PROJETS DE  
RACCORDEMENT  
A L'AUTOROUTE A20

## VARIANTE T1 (Analyse)

VARIANTE T1

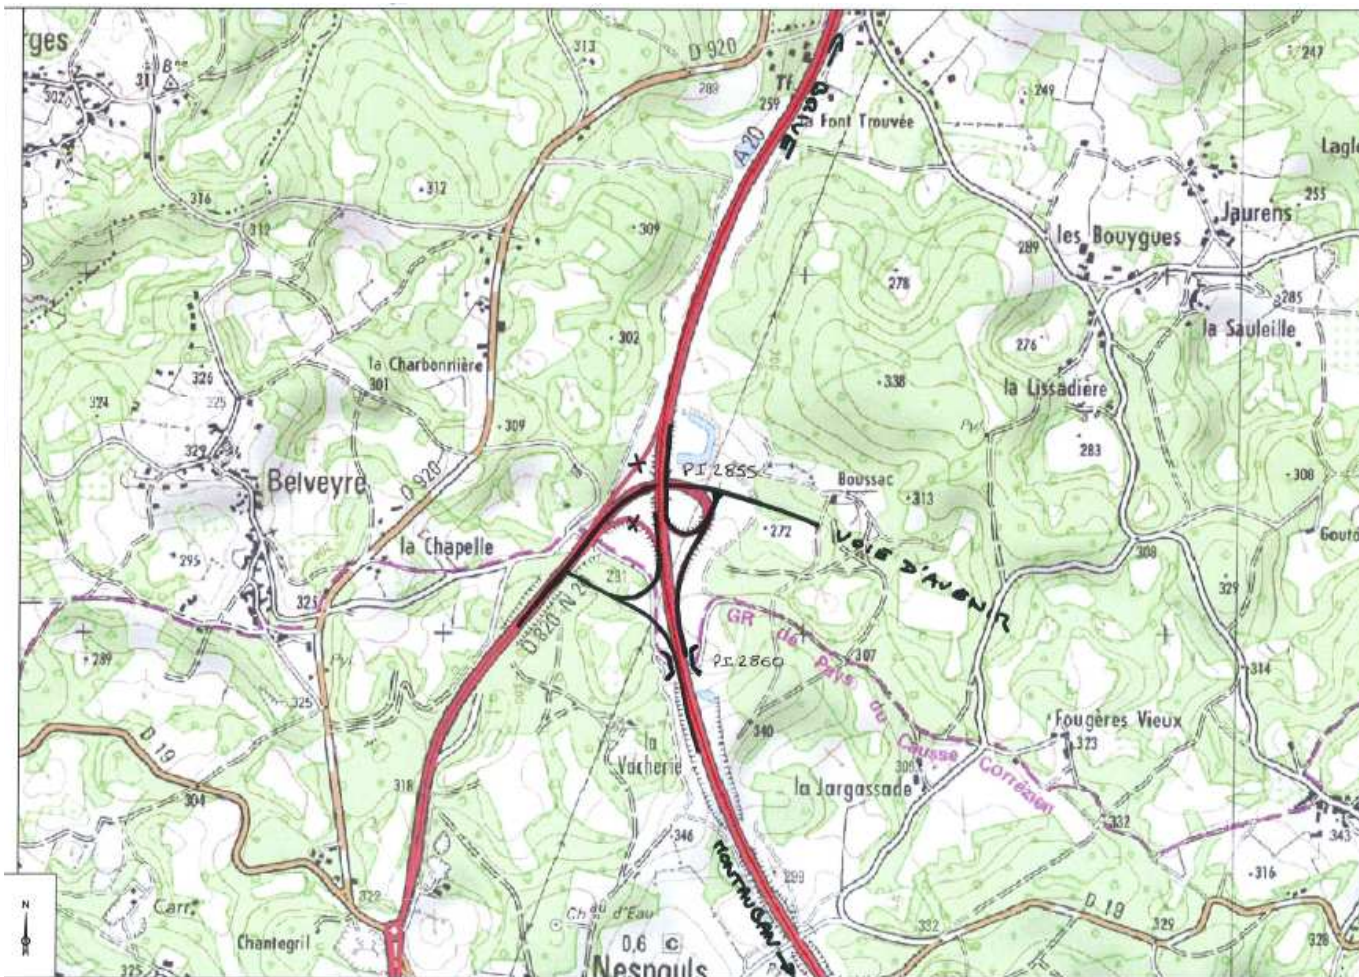
NATURE	ANALYSE
Franchissement de l'A20 par l'ouvrage de la RD19 Raccordement sur le carrefour giratoire RD19/RD820 Entrée sortie sur A20 depuis l'échangeur de Nespouls	Pas de contraintes particulières

# VARIANTE T1 B - solution 1

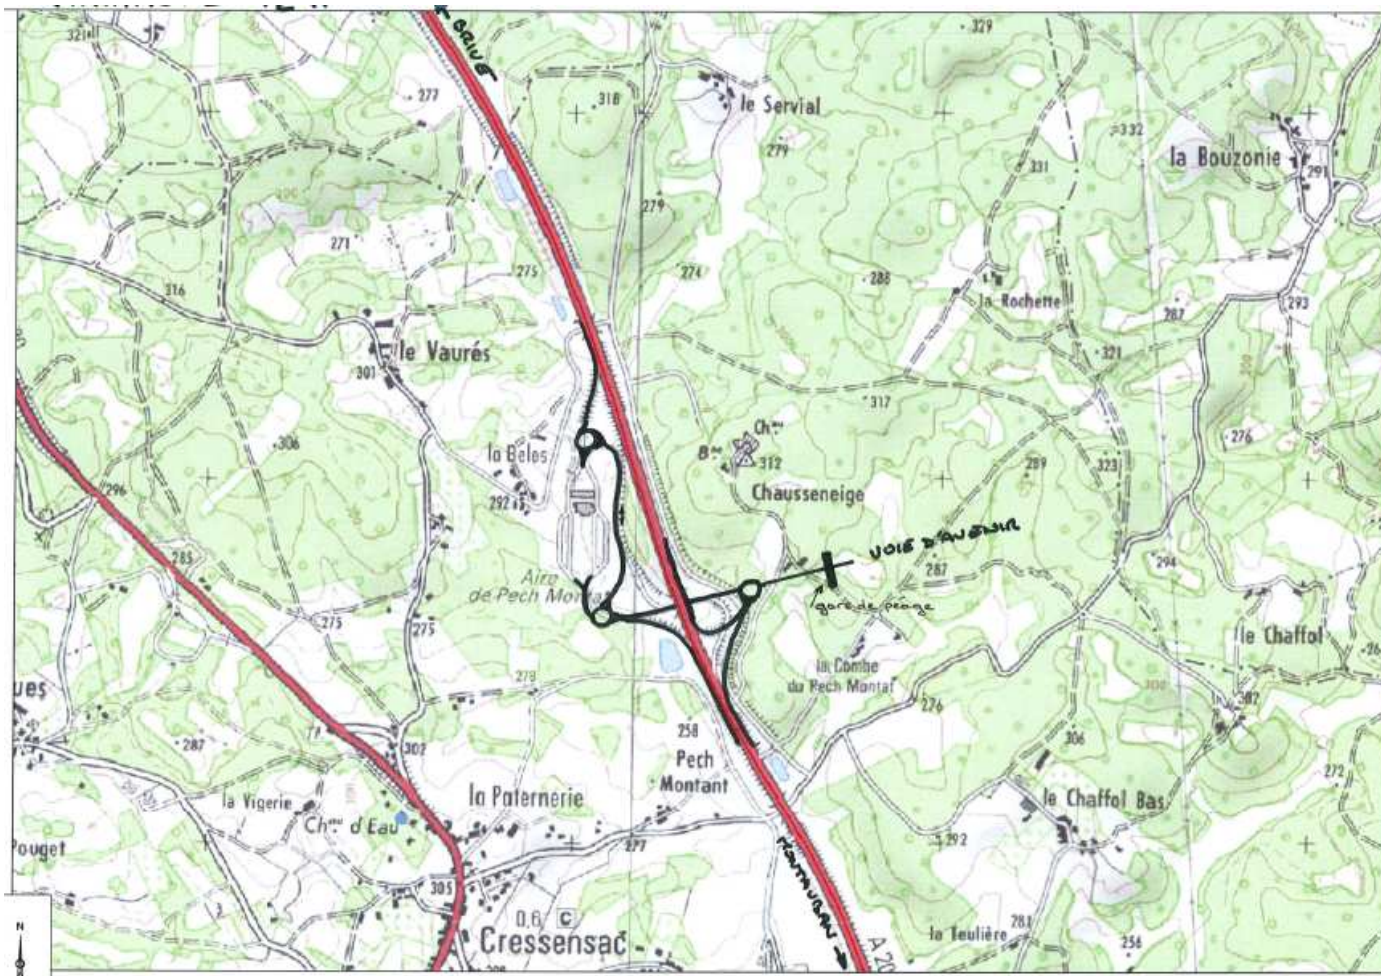
NATURE	ANALYSE
Raccordement au droit de l'échangeur de Nespouls	<p><b>Principe d'échange</b>            Modification de l'échangeur type trompette en échangeur de type 1/2 trèfle.            Implantation du trèfle sur les secteurs Sud/Est et Sud/Ouest</p> <p><b>Bretelle</b>            Création de 2 bretelles secteur Sud/Ouest            Modification des 2 bretelles secteur Sud/Est.            Il conviendra de vérifier les contraintes de profil en long</p> <p><b>Ouvrage d'art</b>            Elargissement du PI2860 pour porter la bretelle d'insertion vers Montauban</p> <p><b>Carrefour</b>            Aménagement de 2 carrefours en Té avec tourne à gauche.            Il conviendra de vérifier les distances de visibilité suivant la vitesse de référence à retenir sur la voie d'avenir</p> <p><b>Terrassements - assainissement</b>            Création de la voie d'insertion vers Montauban dans un déblai de grande hauteur</p> <p><b>Exploitation A20</b>            Vérifier la compatibilité du refuge existant avec la bretelle de sortie venant de Brive.            Contraintes fortes pour élargissement du PI2860            Contraintes fortes de réalisation des bretelles en maintenant le trafic sur l'échangeur</p>

# VARIANTE T2 A - solution 1

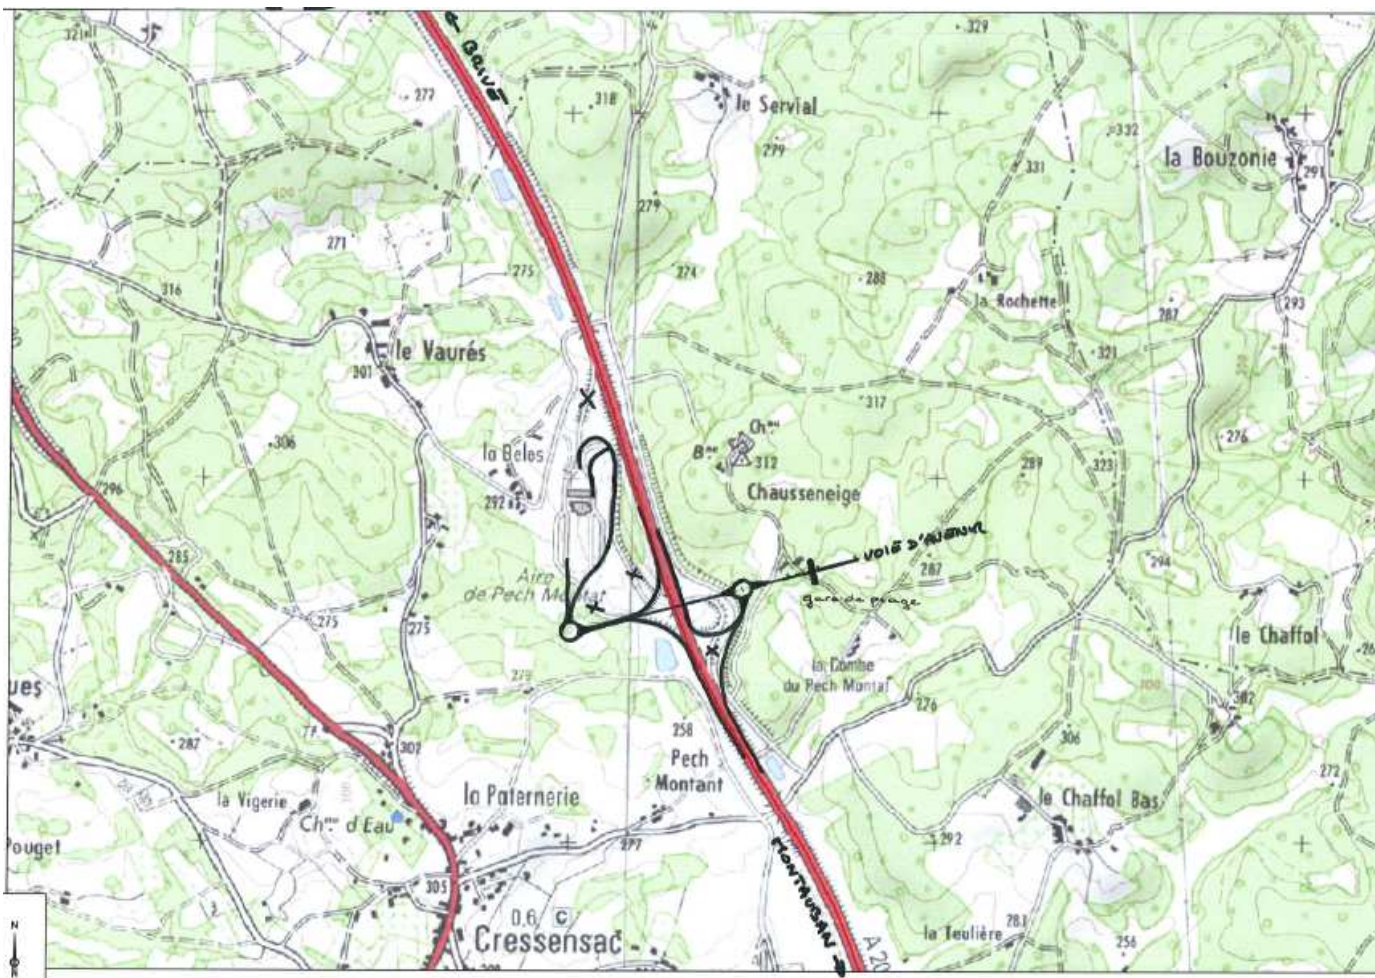
NATURE	ANALYSE
<p>Raccordement au droit de l'aire de Pech Montat</p>	<p><b>Principe d'échange</b> Modification de l'échangeur type trompette en échangeur de type 1/4 trèfle + 1/2 losange</p> <p><b>Bretelle</b> Modification importante des 2 bretelles sens Montauban/Brive. Il conviendra de vérifier les contraintes de profil en long pour le raccordement au carrefour giratoire Réutilisation des bretelles entrée/sortie sens Brive/Montauban</p> <p><b>Ouvrage d'art</b> Réutilisation du PI existant</p> <p><b>Carrefour - v oirie</b> Aménagement de 3 carrefours giratoires dont 1 se trouve dans un site à la topographie très accidentée Création d'une voie d'évitement de l'aire à double sens pour assurer les mouvements Brive/Voie d'Avenir et A20 (Montauban)/aire de service</p> <p><b>Terrassements - assainissement</b> Terrassements importants dans des matériaux difficiles</p> <p><b>Aire de Pech Montat</b> Modification du fonctionnement de l'aire. L'aire initialement à flux séparé deviendra à flux mélangé Modification de l'organisation des circuits à l'intérieur de l'aire</p> <p><b>Exploitation A20</b> Nécessite la création et l'exploitation d'une gare de péage sur la Voie d'Avenir Contraintes fortes pour le réaménagement de l'échangeur avec risque de ne pas pouvoir maintenir en permanence l'accès à l'aire</p>

## VARIANTE T2 A - solution 2

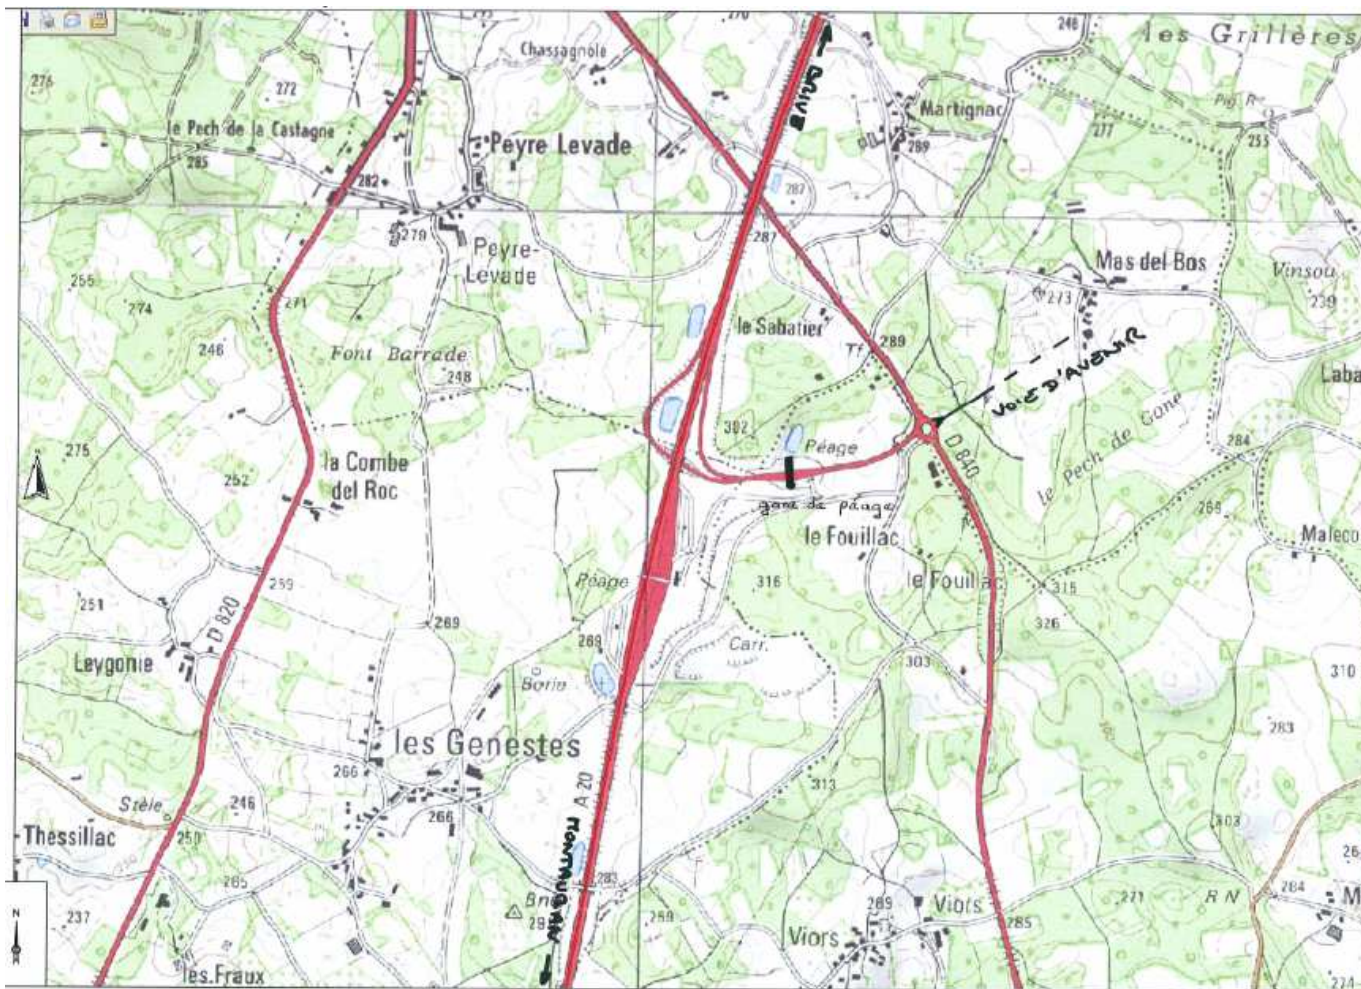
NATURE	ANALYSE
Raccordement au droit de l'aire de Pech Montat	<p><b>Principe d'échange</b> Modification de l'échangeur type trompette en échangeur de type 1/4 trèfle + 1/2 losange</p> <p><b>Bretelle</b> Création d'une bretelle de sortie pour le mouvement Brive/Voie d'Avenir avec une géométrie dérogoire à l'ICTAAL Modification importante des 2 bretelles sens Montauban/Brive. Il conviendra de vérifier les contraintes de profil en long pour le raccordement au carrefour giratoire</p> <p><b>Ouvrage d'art</b> Réutilisation de l'ouvrage existant</p> <p><b>Carrefour</b> Aménagement de 2 carrefours giratoire dans un site à la topographie très accidentée</p> <p><b>Terrassements - assainissement</b> Terrassements très importants dans des matériaux difficiles</p> <p><b>Aire de Pech Montat</b> Modification du fonctionnement de l'aire. L'aire initialement à flux séparé deviendra à flux mélangé Modification de l'organisation des circuits à l'intérieur de l'aire</p> <p><b>Exploitation A20</b> Nécessite la création et l'exploitation d'une gare de péage sur la Voie d'Avenir Contraintes fortes pour le réaménagement de l'échangeur avec risque de ne pas pouvoir maintenir en permanence l'accès à l'aire</p>

## VARIANTE T4 - solution 1

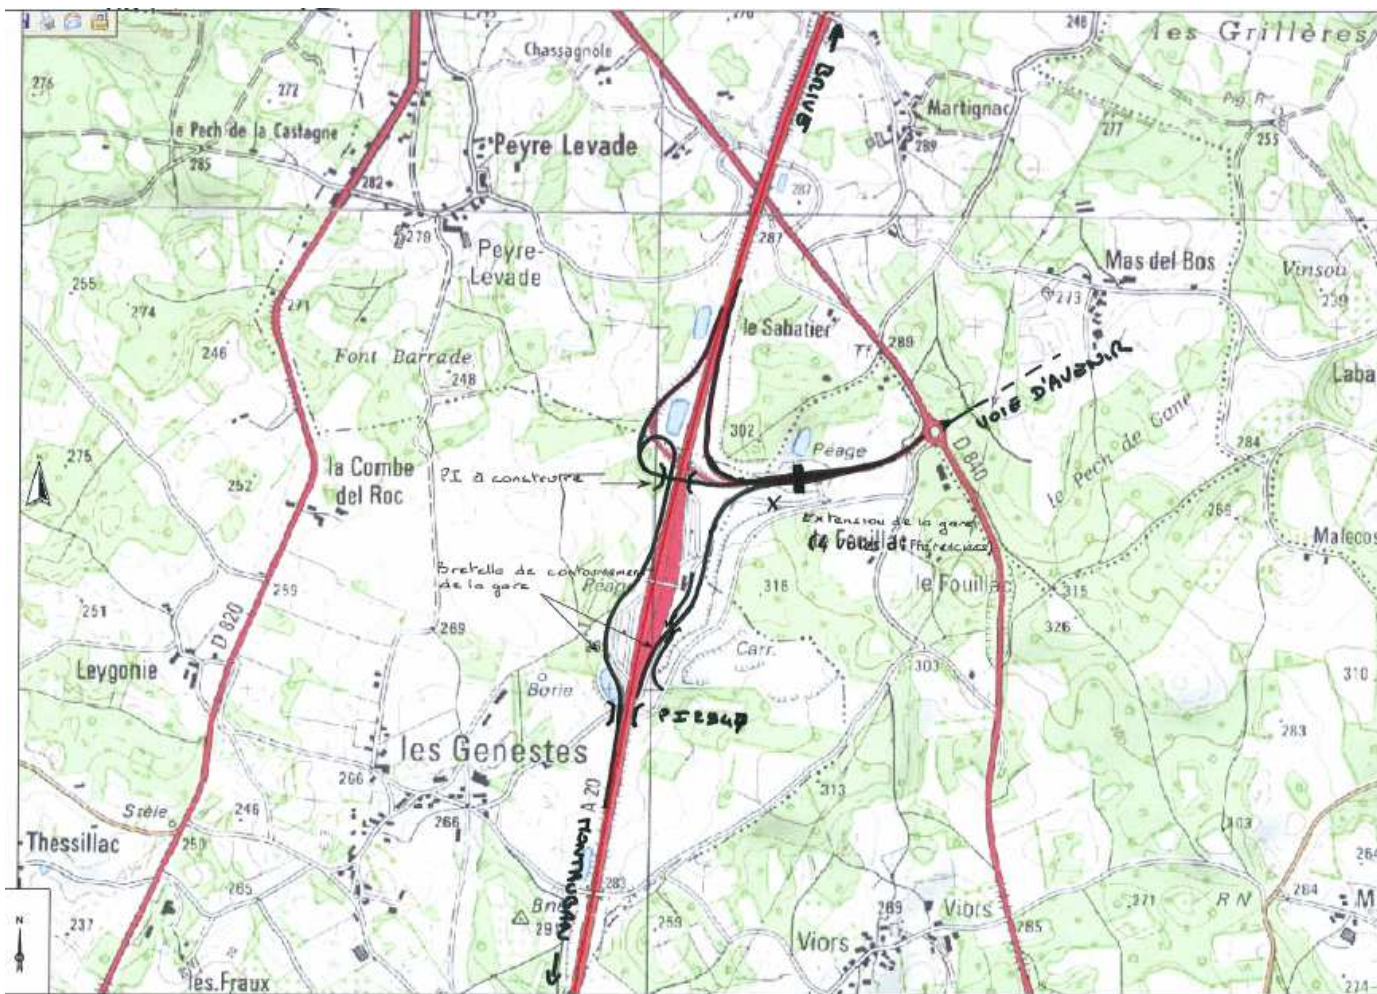
NATURE	ANALYSE
Raccordement sur le giratoire de la RD840 menant au 1/2 échangeur de Martel avec maintien du système de péage ouvert	Pas de contraintes particulières Il conviendra cependant de vérifier si le trafic induit par la voie d'Avenir ne nécessite pas l'extension de la gare de péage de Martel
